**ПАСПОРТ ДОСТУПНОСТИ
объекта социальной инфраструктуры (ОСИ) №01**

МБДОУ детский сад «Фестивальный»

г. Сургут, пр-т Первопроходцев, 12.

**АКТ ОБСЛЕДОВАНИЯ
объекта социальной инфраструктуры
К ПАСПОРТУ ДОСТУПНОСТИ ОСИ № 01**

ФОТО № 53 Лестница

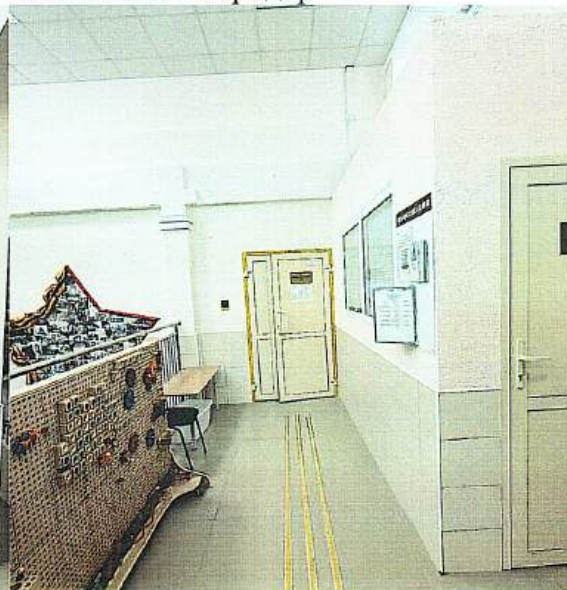
3.2	Лестница (внутри здания)	Есть	10	53-61	Контрастная противоскользящая полоса на краевых ступенях шириной менее 0,08м. Лестницы не продублированы пандусами или подъемными устройствами. Под маршем лестницы отсутствует ограждение, ограничивающее доступ посетителям в эту зону. (Фото №53) Отсутствуют тактильные рельефные обозначения этажей на поручнях лестниц. Поручни не соответствуют нормативным требованиям: - поручни не имеют безопасного горизонтального окончания длиннее марша лестницы на 0,3м. (горизонтальное окончание должно начинаться на уровне окончания последней ступени и начала горизонтальной площадки); -поручни прерываются на середине лестничного марша (Фото №55, 56, 60, 61)	С	Установить контрастную противоскользящую полосу на краевых ступенях шириной 0,08-0,1м. Расстояние между краем контрастной полосы и краем проступи ступени – не более 0,04 м. Продублировать лестницы пандусами или подъемными устройствами. Установить ограждения, барьеры, ограничивающие доступ посетителям в зону под маршем лестницы. Установить рельефные обозначения этажей на поручнях лестниц в доступном для прочтения инвалидами по зрению формате. Установить поручни в соответствии с ГОСТ 51261.	Текущий ремонт. Капитальный ремонт. Индивидуальное решение с ТСР.

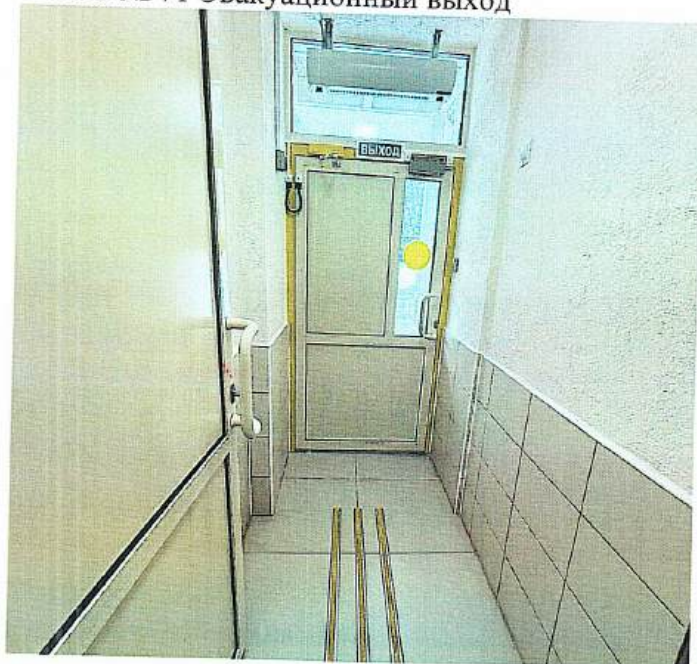
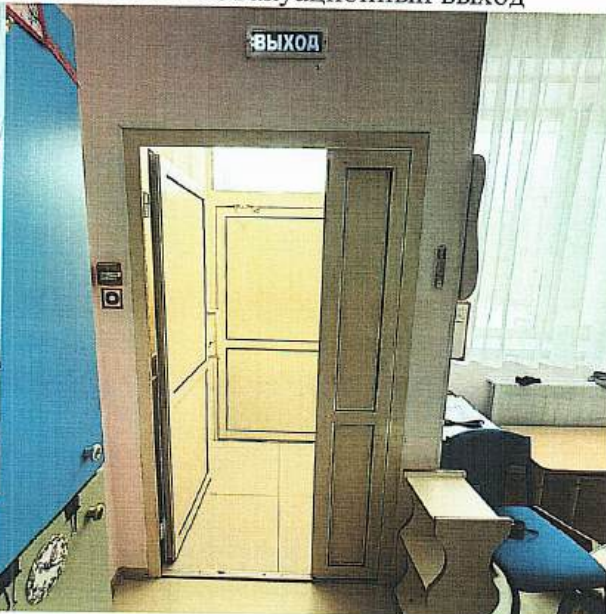
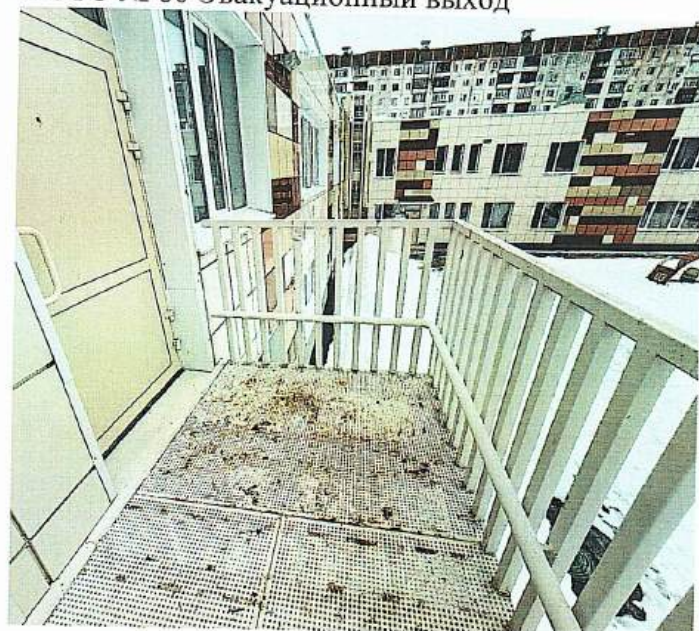
3.6	Пути эвакуации (в т. ч. зоны безопасности)	Есть	12	66-82	Отсутствует световое дублирование аварийной сигнализации. Отсутствует незадымляемая безопасная зона, оборудованная двусторонней секторной связью. Отсутствуют эвакуационные кресла.	Г Все К, О	Установить световое дублирование аварийной сигнализации. Оборудовать незадымляемую безопасную зону двусторонней секторной связью. Приобрести эвакуационные кресла для инвалидов, назначить ответственных лиц за эвакуацию, разработать локальную документацию по эвакуации инвалидов в соответствии с нормативными требованиями.	Текущий ремонт. Капитальный ремонт. Индивидуальное решение с ТСР.

Эвакуационные выходы не приспособлены для эвакуации МГН.	Все	Оборудовать эвакуационные выходы в соответствии с нормативными требованиями СП 59.13330.2020г.	
				Разная геометрия ступеней: высота первой ступени 0,235м.		Все ступени лестниц в пределах одного марша должны быть одинаковыми по форме в плане, по размерам ширины проступи 0,3м. (допускается 0,28-0,35м.) и высоты подъема ступеней 0,15м. (допускается 0,13-0,17м)	
Общие требования к зоне	Есть	9-12	37-82	Отсутствует оптимальный наиболее короткий и безопасный путь к зоне целевого посещения.	Все	Обустроить оптимальный, наиболее короткий и безопасный путь к зоне целевого посещения.	Текущий ремонт. Капитальный ремонт. Индивидуальное решение с ТСР.
				Эвакуационные выходы не приспособлены для эвакуации инвалидов.	Все	Эвакуационные выходы приспособить для эвакуации инвалидов в соответствии с нормативными требованиями.

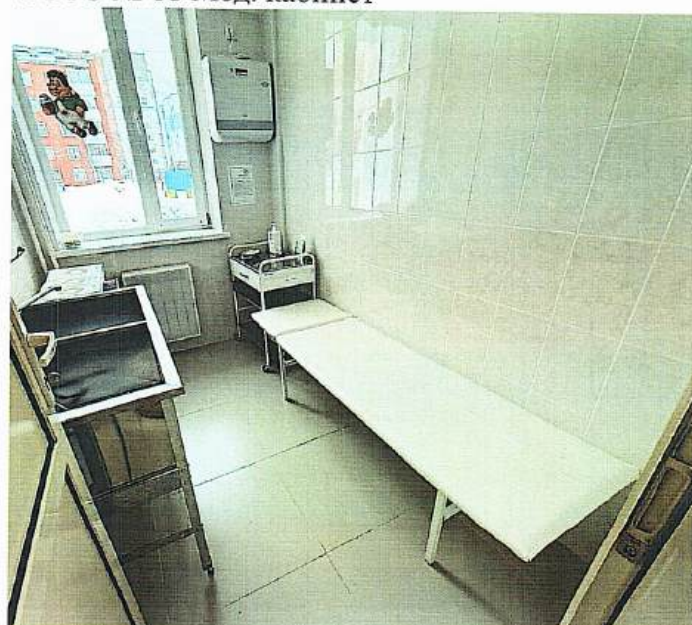
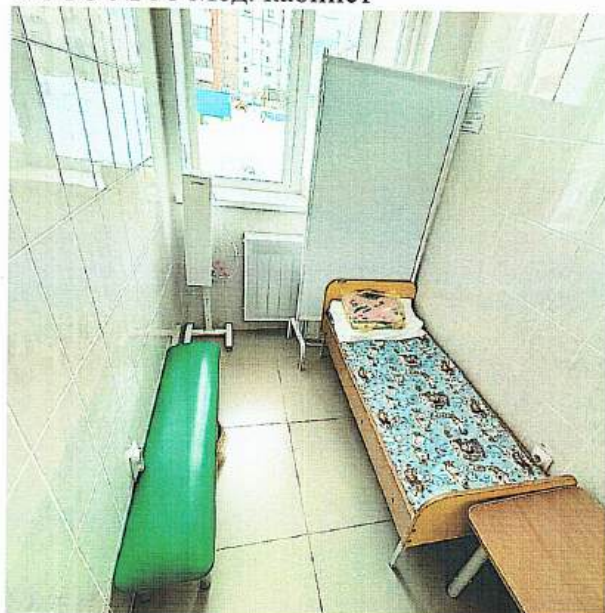
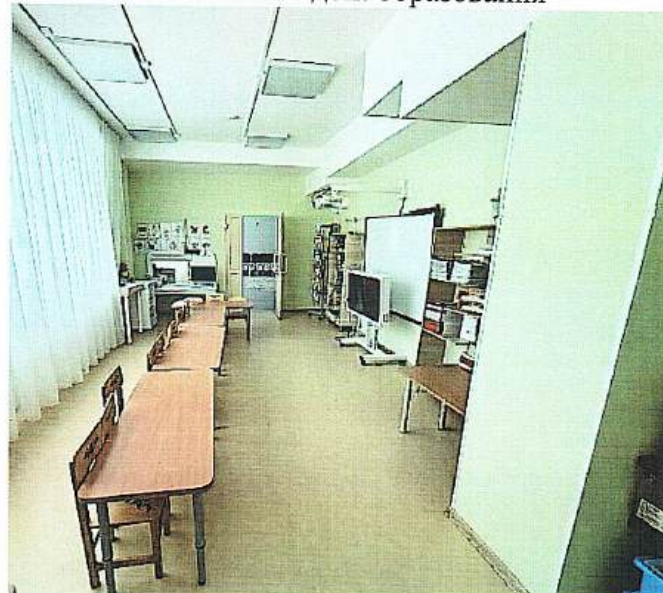
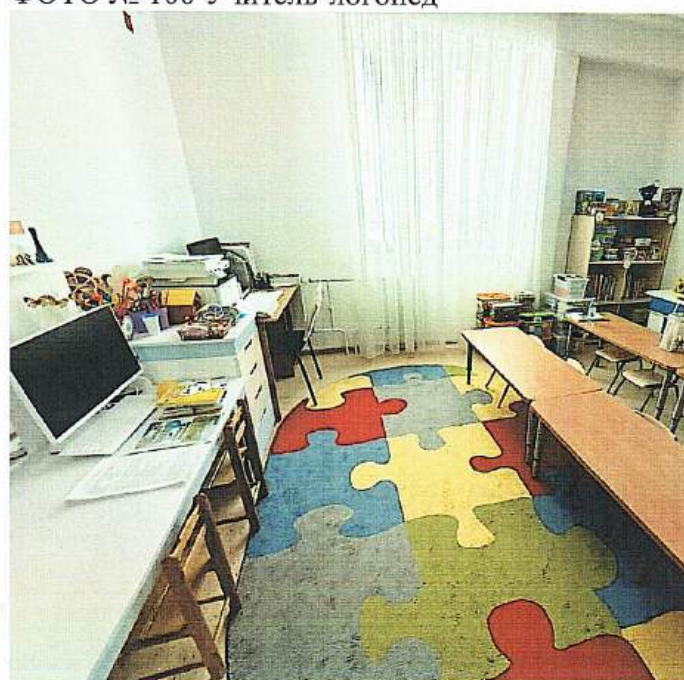
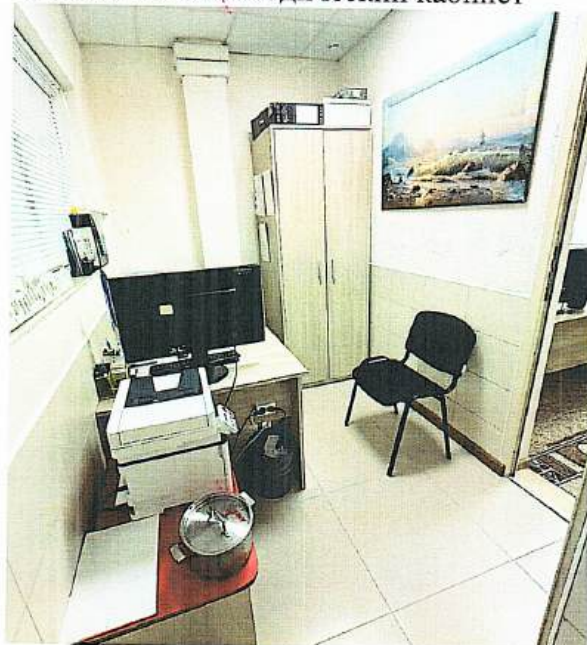
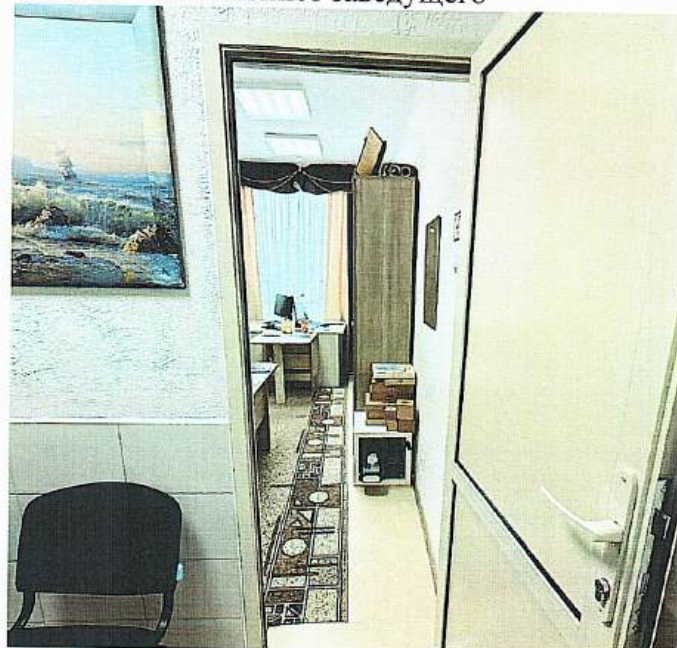
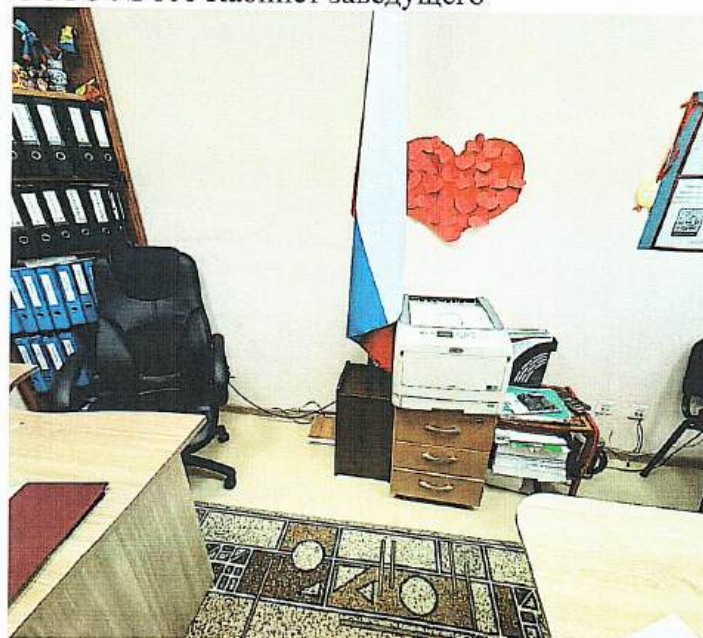
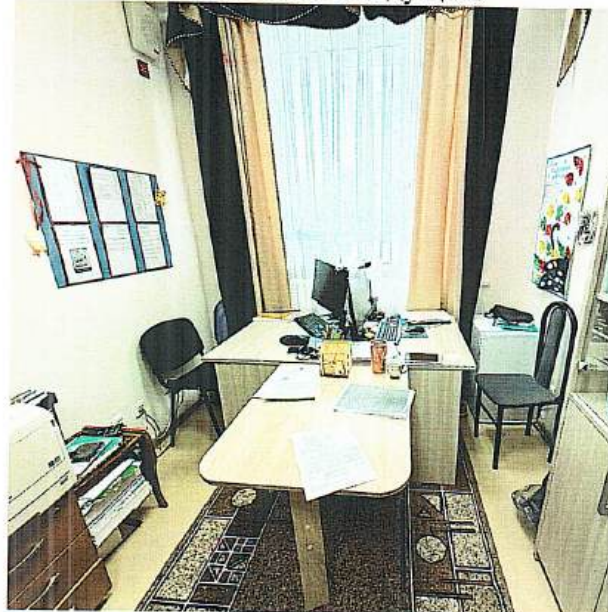
4.1	Кабинетная форма обслуживания (мед. кабинет, педагог-психолог, кабинет дополнительно го образования, учитель-логопед, методический кабинет,	Есть	13	83-108	На функциональных зонах отсутствуют тактильные информационные таблички о назначении помещения дублированные ш. Брайля. Отсутствуют места для обслуживания инвалидов и МГН.	С Все	Установить информационные тактильные таблички с назначением помещения, с дублированием шрифтом Брайля в соответствии с нормативными требованиями. Выделить не менее 5% мест для обслуживания инвалидов и МГН. Высота столов, стоек и других мест обслуживания, используемых посетителями – инвалидами на креслах-колясках, должна находиться на высоте не более 0,80–0,85 м над уровнем пола. Ширина и высота проема для ног должны быть не менее 0,75 м, глубина – не менее 0,5 м. Ширина рабочего фронта прилавка,	Текущий ремонт. Индивидуальное решение с ТСР.

кабинет заведующего)		Имеющиеся знаки доступности объекта не соответствуют нормативным требованиям и вводят в заблуждения посетителей (знаки доступности по ГОСТ 52131-2019 должны располагаться рядом со входом на объект с открытым доступом населения). Отсутствует система автоматического закрывания двери (доводчик) с функцией 5-секундной задержки. Отсутствуют фиксаторы двери в положениях «открыто» и «закрыто». Ширина дверных проёмов в свету менее 0,90м. Отсутствует контрастное отображение двери по отношению к стене и ручки по отношению к двери.	Все К, О К К, О С	стола, стойки, барьера и т. п. у места получения услуги должна быть не менее 1,0м. Стулья и сиденья для отдыха/работы должны быть глубиной 0,43–0,45 м с наклоном в сторону спинки не более 5°; высота поверхности сиденья от поверхности площадки ожидания – от 0,42 до 0,48 м; расстояние от спинки сиденья до поверхности сиденья – от 0,13 до 0,15 м; высота спинки сиденья – от 0,16 до 0,21 м с вертикальным наклоном в направлении от сиденья от 5° до 10°. Демонтировать знаки доступности. Установить систему автоматического закрывания двери (двухкамерный доводчик) с функцией 5-секундной задержки. Установить двери на петлях одностороннего действия с фиксаторами в положениях «открыто» и «закрыто». Обеспечить ширину дверного проема в свету не менее 0,9м. или согласовать с обществом инвалидов ширину не менее 0,8м. Обеспечить контрастное отображение дверного проема и ручки по отношению к двери.

В мед. кабинете отсутствуют поручни возле кушетки для лежачего положения.	К, О	Установить поручни возле кушетки для самоподнимания из лежачего положения в соответствии с ГОСТ Р 51261. Обеспечить свободный проезд посетителю на кресле-коляске. Закрепить ковровое покрытие по всему периметру.	
				В мед. кабинете и методическом кабинете отсутствует свободный проезд посетителю на кресле-коляске. В кабинете педагога-психолога и учителя-логопеда ковровое покрытие не закреплено.	К Все		
				Отсутствует индукционная система, система сурдо-перевода.	Г	Установить индукционную систему, систему сурдо-перевода на объекте.

ФОТО № 156 Туалет

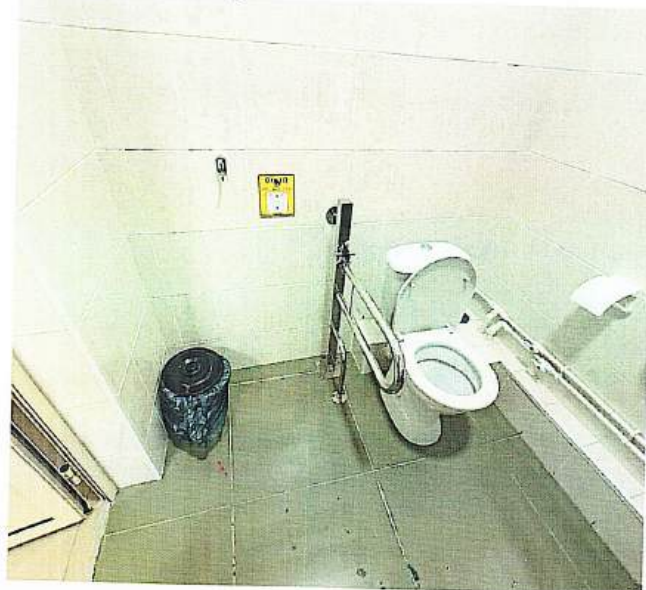
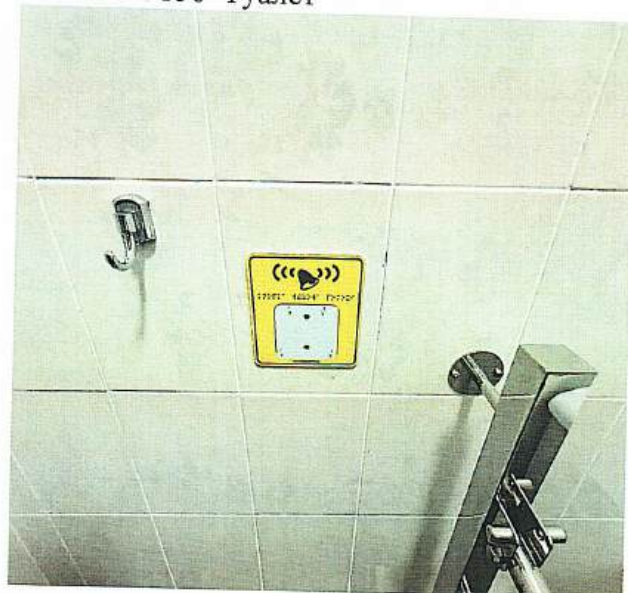
5.1	Туалетная комната	Есть	16	153-160	Знак обозначения обособленного туалета для одного посетителя не соответствует нормативным требованиям и вводят в заблуждения посетителей. Имеющиеся знаки доступности объекта не соответствуют нормативным требованиям и вводят в заблуждения посетителей <i>(знаки доступности по ГОСТ 52131-2019 должны располагаться рядом со входом на объект с открытым доступом населения)</i> . Ширина дверных проёмов в свету 0,71м.	Все	Установить знак в соответствии с ГОСТ 52131. Демонтировать знаки доступности.	Текущий ремонт. Капитальный ремонт. Индивидуальное решение с ТСР.	Обеспечить ширину дверного проема в свету не менее 0,9м. или согласовать с обществом инвалидов ширину не менее 0,8м.

Кнопки вызова помощи установлена на высоте более 0,8м., не работает и не соответствует нормативным требованиям, отсутствует знак. Отсутствует контрастное отображение ручки по отношению к двери.	Все	Установить кнопку со шнурком на высоте 0,6-0,8м, диаметр кнопки не менее 50мм. Установить знак в соответствии с ГОСТ 52131.
				Имеющаяся контрастная лента не является контрастом для отображения дверного проема по отношению к стене. Отсутствует запирающее устройство с открыванием снаружи и знаком индикации «занято/свободно».	С	Обеспечить контрастное отображение дверного проема и ручки по отношению к двери.
				Отсутствует автоматический дверной доводчик с дистанционным управлением с кнопки.	С	Обеспечить контрастное отображение дверного проема и ручки по отношению к двери.
				Отсутствует система с автоматическим сливом воды или с ручным кнопочным управлением на боковой стене кабины.	Все	Установить устройство с открыванием снаружи и знаком индикации «занято/свободно».

Расстояние от поручня до оси унитаза 0,3м. Высота зеркала более 1м. Под раковиной отсутствует свободное пространство для кресла-коляски шириной и высотой 0,75м., глубиной 0,5м. Поручни у раковины установлены в уровень и не выступают на 0,01-0,05м.	К, О К К К, О	Перенести поручень на рассеяние до оси унитаза 0,35-0,37м. Установить зеркало на высоте не выше 1м. по нижнему краю. Установить раковину в соответствии с нормативными требованиями СП 59.13330. Перенести поручни в соответствии с требованиями ГОСТ 51261.	
5.2	Душевая/ ванная комната	Нет	-	-	-	-	-	-
5.3	Бытовая комната (раздевалка)	Нет	-	-	-	-	-	-
	Общие требования к зоне	Есть	16	153-160	Отсутствует универсальная кабина для МГН.	Все	Оборудовать универсальную кабину для МГН.	Текущий ремонт. Капитальный ремонт. Индивидуальное решение с ТСП.
